Proyecto: LM-PI-AT-014-15
PARTE 2 DE 3

EVALUACIÓN DE MATERIALES GRANULARES, BASE ESTABILIZADA Y DE LA PLANTA DE PRODUCCIÓN Y DE MEZCLA ASFÁLTICA DE LA CONSTRUCTORA SÁNCHEZ CARVAJAL.

PROYECTO: RUTA NACIONAL NO.35 SECCIÓN: "SIFÓN-LA
ABUNDANCIA".

INFORME FINAL

Figura 4. Gráfico de los resultados de contenido de asfalto en las muestras de mezcla asfáltica convencional ensayadas por el LanammeUCR.

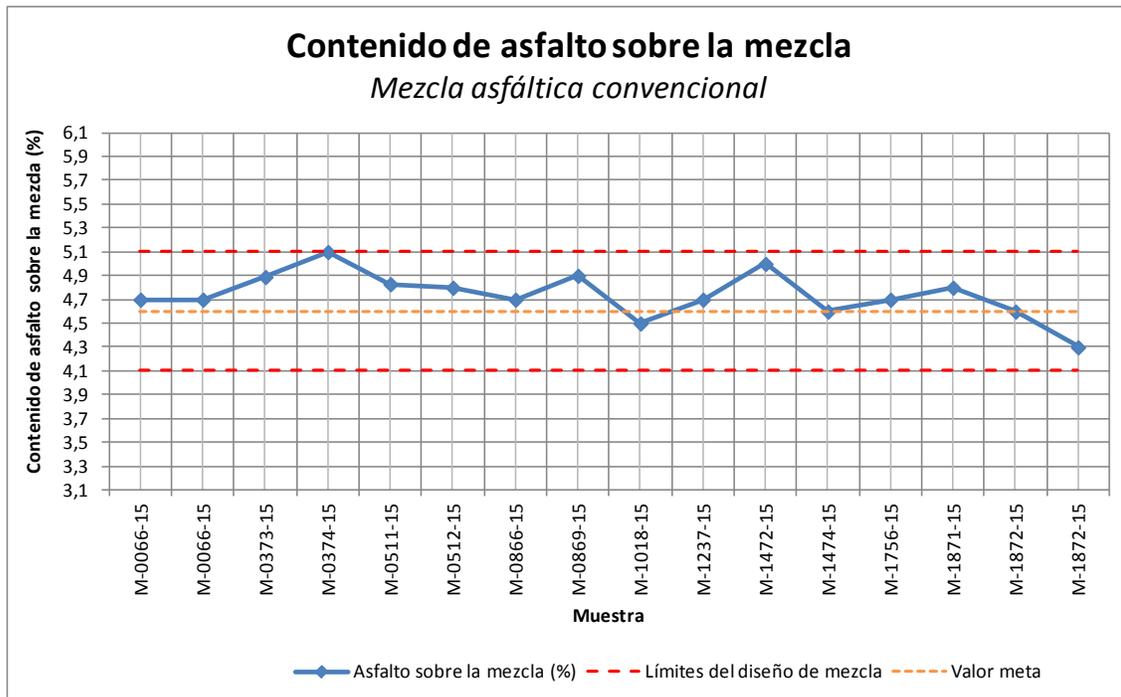
En la Figura 4 se evidencia que todas las muestras se mantienen dentro de los límites de especificación con relación al contenido de asfalto óptimo (valor meta) requerido en el diseño de mezcla. Sin embargo, se denota que la mayoría de los valores se ubican en la zona comprendida entre el valor meta y el límite superior, estando inclusive dos valores muy cercanos al límite superior. Esta situación podría crear un riesgo durante el proceso productivo, ya que al considerar la variación propia del mismo y ubicarse en la franja cercana al límite superior, se podrían generar incumplimientos en este parámetro de contenido de asfalto.

Figura 5. Gráfico de los resultados de contenido de asfalto en las muestras de mezcla asfáltica modificada con polímero ensayadas por el LanammeUCR.

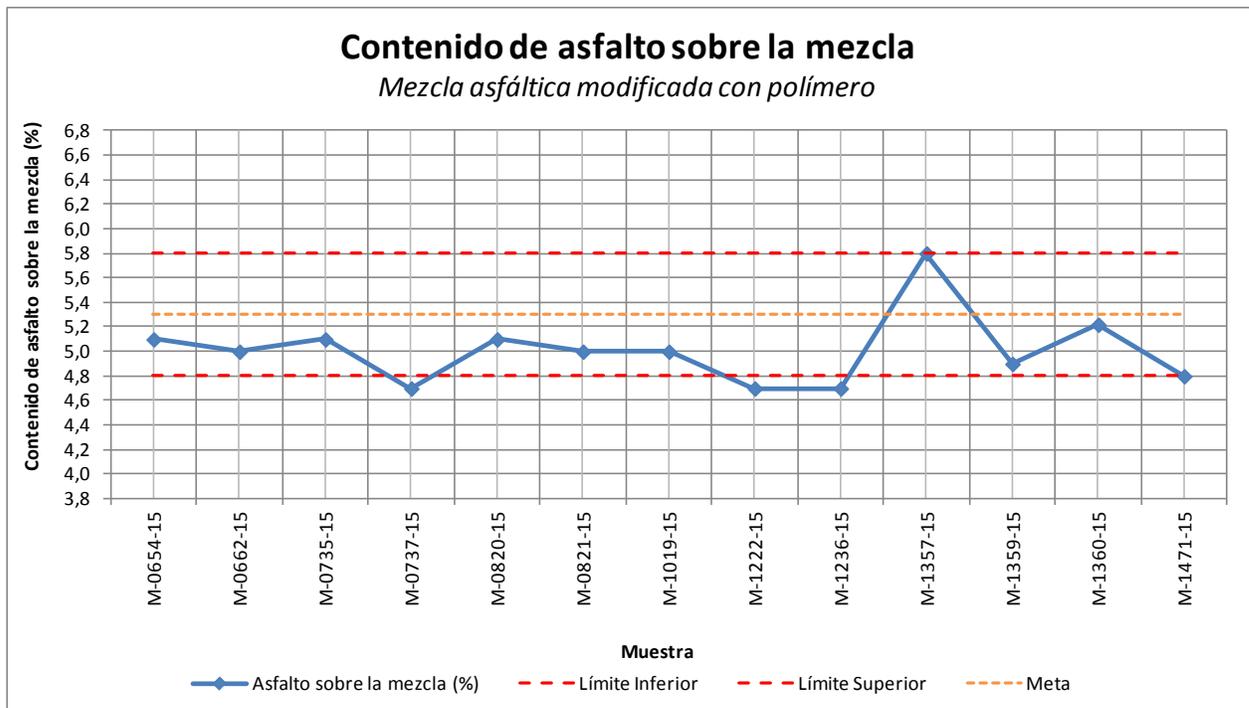
Hallazgo N° 6: Algunas muestras de la mezcla modificada con polímero presentan valores de contenido de asfalto fuera de los límites de tolerancia establecidos por el óptimo $\pm 0,5\%$ (4,80% - 5,80%) establecido en el diseño de mezcla asfáltica vigente.

En la Tabla 11 se resumen los resultados obtenidos para cada una de las muestras de mezcla modificada con polímero analizadas y se resalta el resultado que se encuentra sobre o fuera del rango de contenido de asfalto (contenido de asfalto $\pm 0,5\%$) establecido en el diseño de mezcla y en la Figura 5 se presentan gráficamente estos resultados. Se indica el valor meta que corresponde al contenido óptimo de asfalto, así como los límites del rango óptimo, de acuerdo con los datos del informe de diseño de mezcla vigente.

Figura 6. Resultados de granulometría en las muestras de mezcla asfáltica convencional ensayadas por el LanammeUCR.

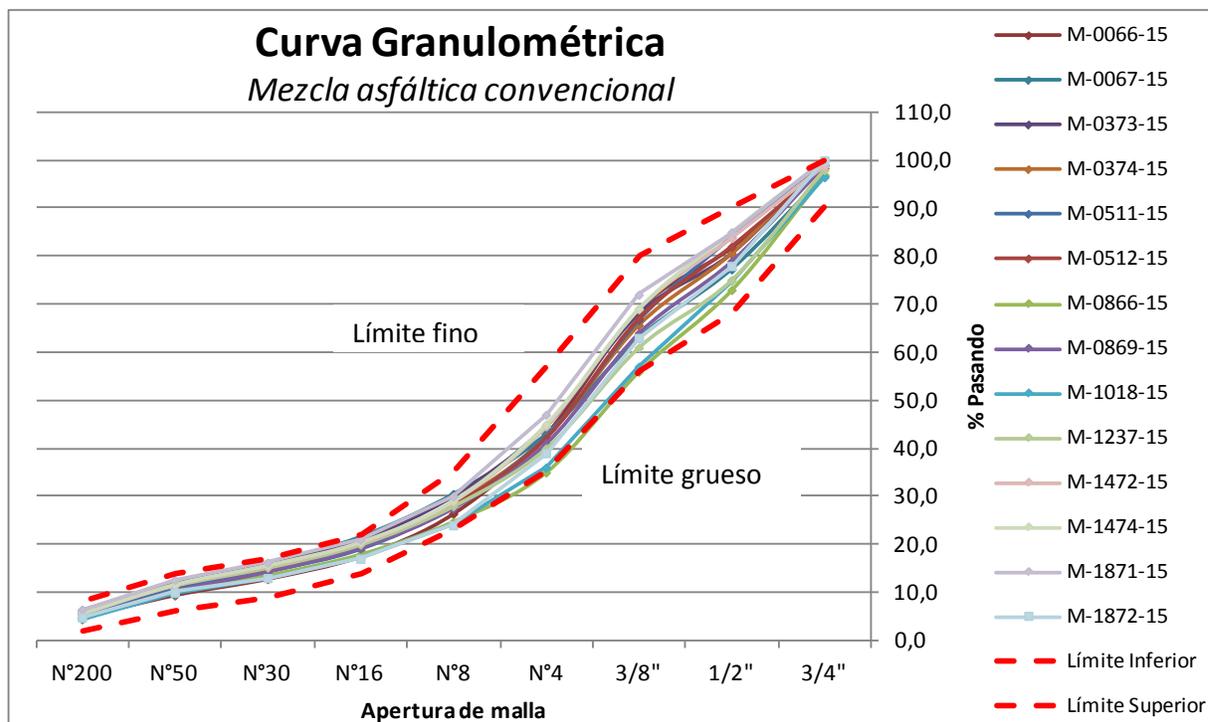
Al realizar el análisis de los resultados de ensayo reportados en los Informes de Ensayo I-081-15, I-082-15, I-532-15, I-601-15, I-778-15, I-785-15, I-822-15, I-927-15, I-1063-15, I-1083-15 y I-1212-15 se observa la presencia de curvas granulométricas con tendencia hacia el límite fino. A partir de la malla N°16 se observan composiciones más finas que se mantienen cercanas del límite establecido en la especificación granulométrica, tal como se ilustra en la Figura 6.

En la Tabla 12 se resumen los resultados obtenidos para cada una de las muestras analizadas y se resalta de color rojo el resultado que se encuentra fuera de los límites de especificación establecidos para control granulométrico. Se denota que para los tamaños granulométricos de 12,5 mm y 9,5 mm la mayoría de los resultados se encuentran por encima del límite superior. Un comportamiento similar se observa en el tamaño granulométrico de 4,75 mm, solo que para una menor cantidad de resultados.

Figura 7. Resultados de granulometría en las muestras de mezcla asfáltica modificada con polímero ensayadas por el LanammeUCR.

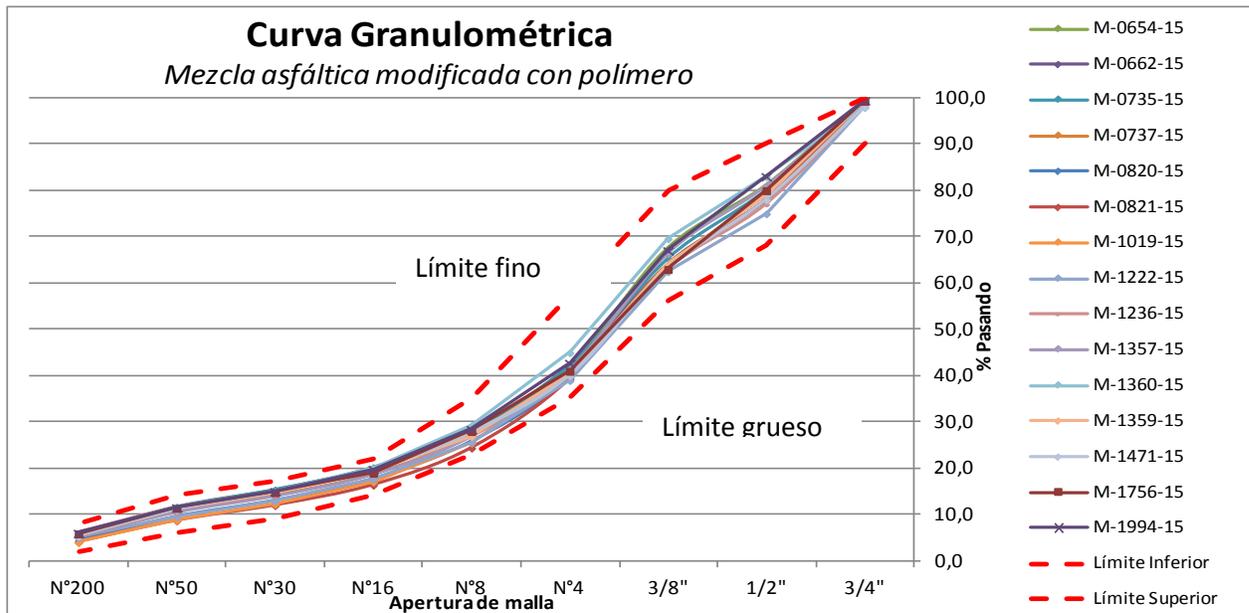
Al realizar el análisis de los resultados de ensayo reportados en los Informes de Ensayo I-669-15, I-689-15, I-731-15, I-786-15, I-806-15, I-855-15, I-919-15, I-1083-15 y I-1233-15 se observa la presencia de curvas granulométricas con inclinación hacia el límite superior de la especificación, notándose composiciones más finas que de la malla N°4 a la malla 3/4" se mantienen cercanos del límite superior establecidos en la especificación granulométrica, tal como se ilustra en la Figura 7.

En la Tabla 14 se resumen los resultados obtenidos para cada una de las muestras analizadas y se resalta de color rojo el resultado que se encuentra fuera del rango óptimo de contenido de asfalto establecido en la granulometría de control de calidad.

Figura 8. Resultados de volumetría en las muestras de mezcla asfáltica convencional ensayadas por el LanammeUCR.

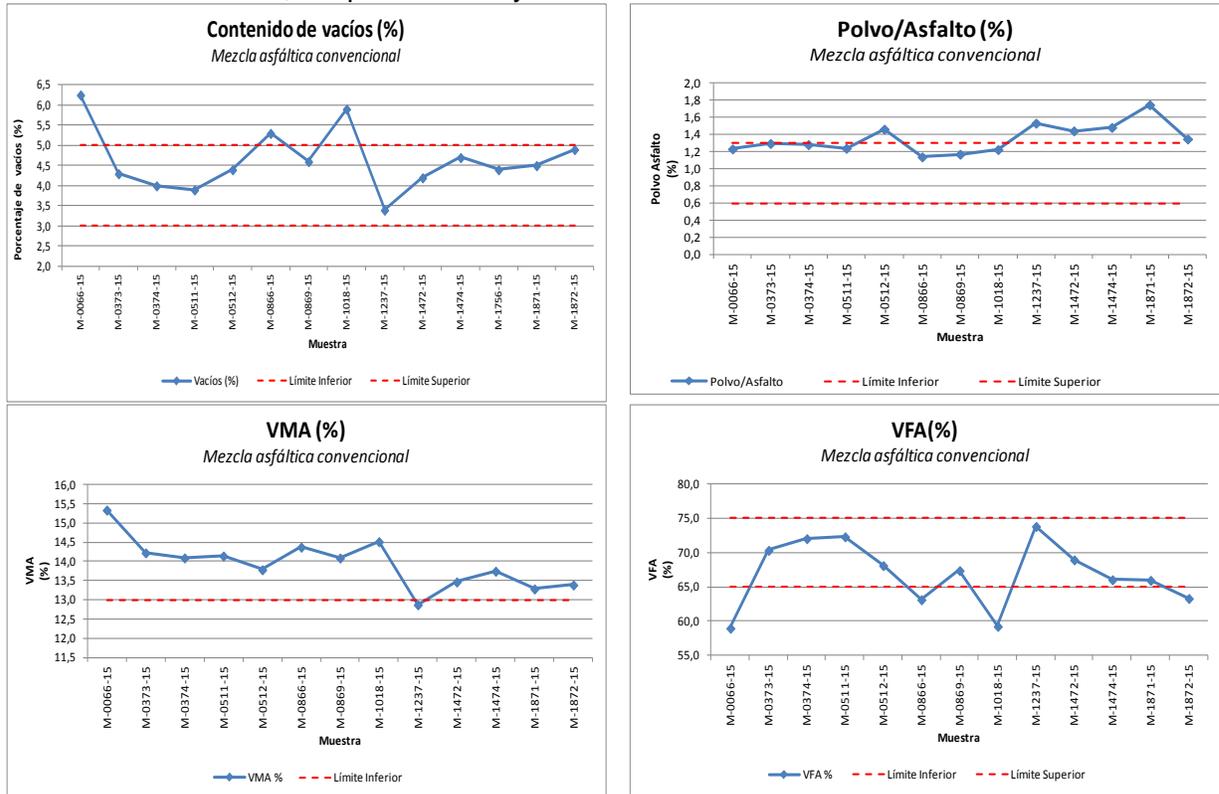
Con respecto al parámetro vacíos llenos de asfalto (VFA) se establece que cuatro resultados están por debajo del límite inferior de la especificación. Mientras que cinco resultados del parámetro relación polvo/asfalto se encuentran en la parte superior del rango. Estos

resultados reflejan una mezcla asfáltica con una alta susceptibilidad a generar deterioros tales como exudación, desplazamiento y ahuellamiento.

Figura 9. Resultados de volumetría en las muestras de mezcla asfáltica modificada con polímero ensayadas por el LanammeUCR.

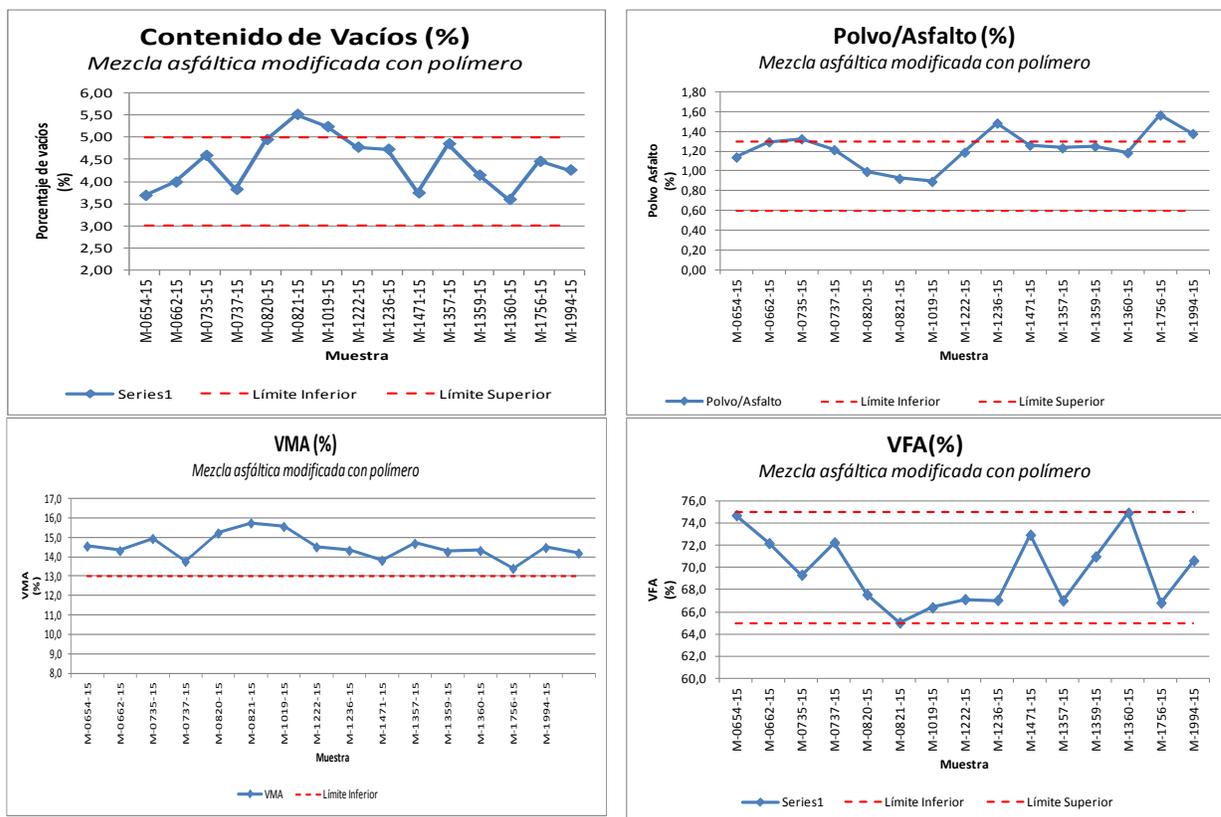
Se puede observar pocos incumplimientos en los resultados de las muestras de mezcla modificada con polímero en el parámetro de contenido de vacíos y la relación polvo asfalto. Sin embargo, si se logra establecer una variabilidad en los resultados de estos parámetros ya que se determina entre el 16 al 35% de los valores están fuera de los límites de la especificación, tal como se puede apreciar en la Figura 9.

Figura 10. Curvas granulométricas de muestras de sub base granular ensayadas por el LanammeUCR.

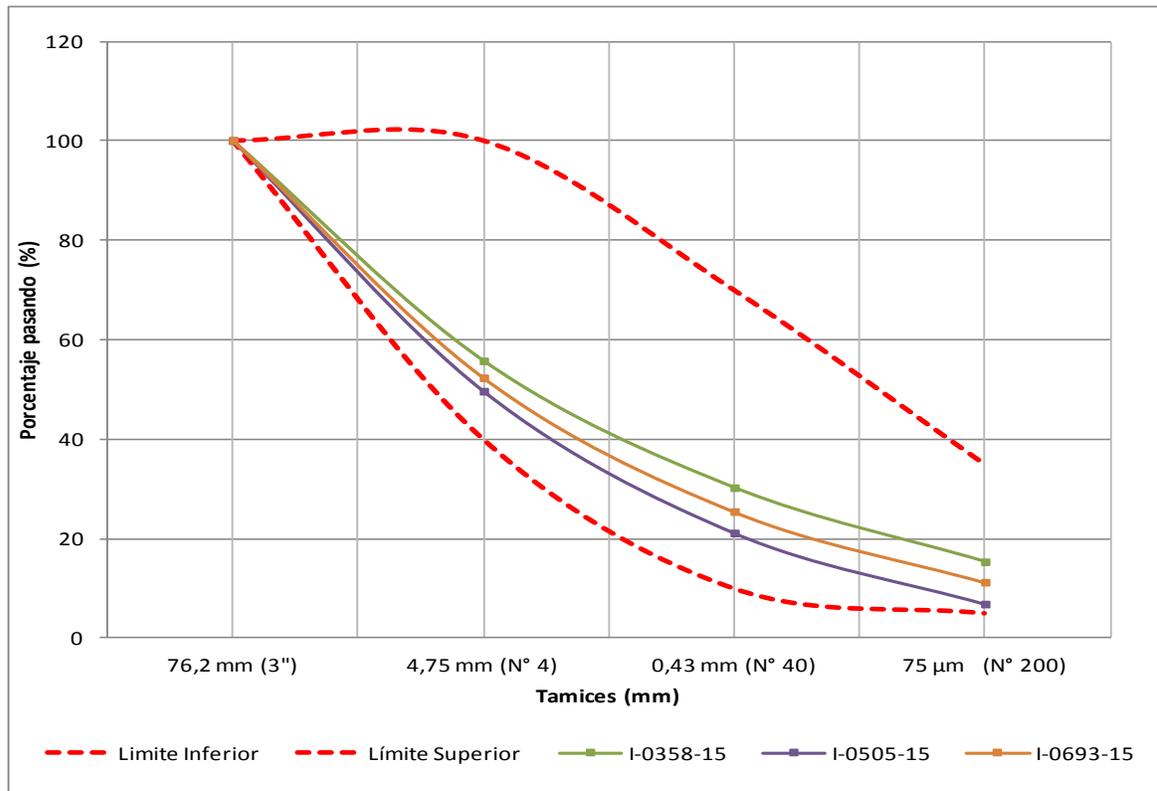
Tal y como se puede observar en la tabla anterior, solamente se cuenta con tres muestras de subbase granular por lo que no se puede realizar un análisis estadístico, sin embargo, de la tabla de resultados se puede observar que la distribución granulométrica de las muestras se encuentra dentro de los límites indicados en la especificación (Ver Figura 10). Para los datos de CBR todos se encuentran por encima del valor especificado de 30%, en el caso de plasticidad, se obtienen un valor que se encuentra fuera de los límites especificados.

Figura 12. Resistencia a la compresión de cilindros de BE-25 ensayados por LanammeUCR

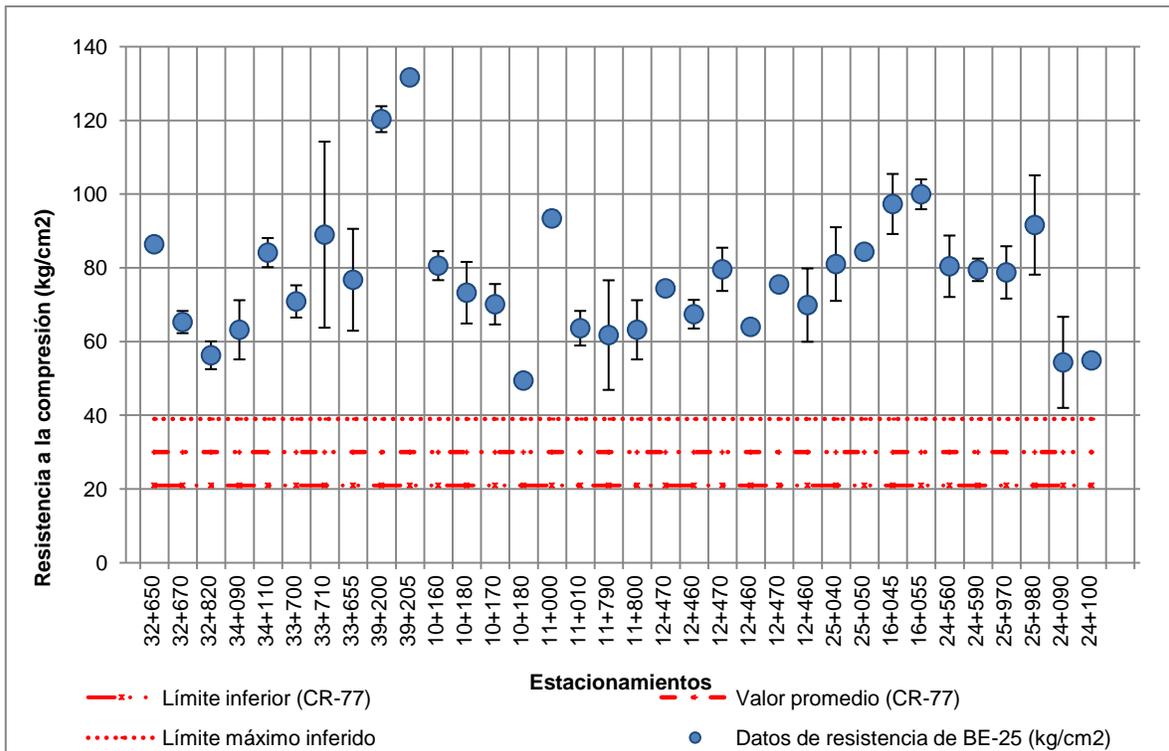
Cabe recalcar que no es recomendable dar a la capa de base estabilizada un exceso de resistencia, debido a que con una rigidez excesiva, se vuelve susceptible al agrietamiento (Halsted, Luhr, & Adaska, 2006), con la consecuencia de que las grietas que se forman se reflejarán en las capas que se colocarán sobre la base.

Tal y como se puede observar en la figura anterior (Ver Figura 12) los valores de resistencia a la compresión de los cilindros de base estabilizada, tienen un promedio de 77,4 kg/cm², en más del doble del valor promedio que se indica en la especificación del CR-77 de 30 kg/cm² (aumento de 47,4 kg/cm²).

Figura 13. Resistencia a la compresión de cilindros de BE-25 ensayados por Control de Calidad.

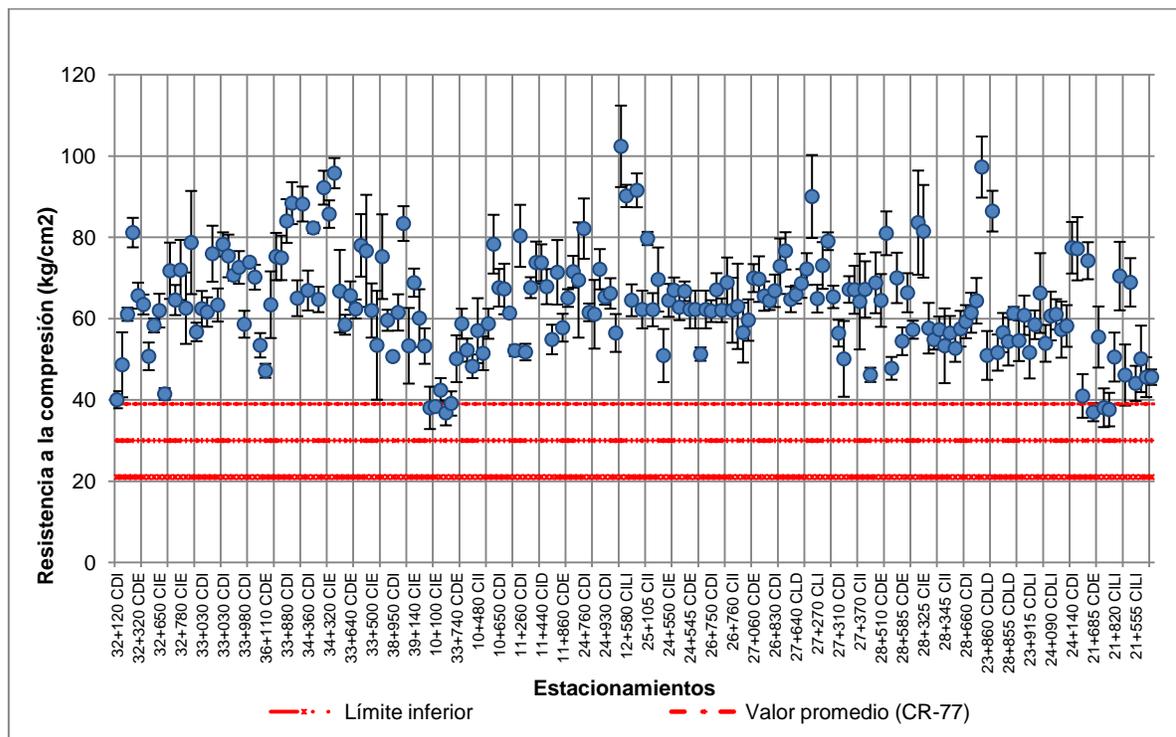
Tal y como se puede observar en la figura anterior, los valores de resistencia a la compresión de los cilindros de base estabilizada, tienen un promedio de $63,8 \text{ kg/cm}^2$, para un valor de $33,8 \text{ kg/cm}^2$ más que el valor promedio que se indica en la especificación del CR-77 de 30 kg/cm^2 y aproximadamente $24,8 \text{ kg/cm}^2$ más que el valor máximo que se puede inferir estadísticamente como límite superior (39 kg/cm^2).
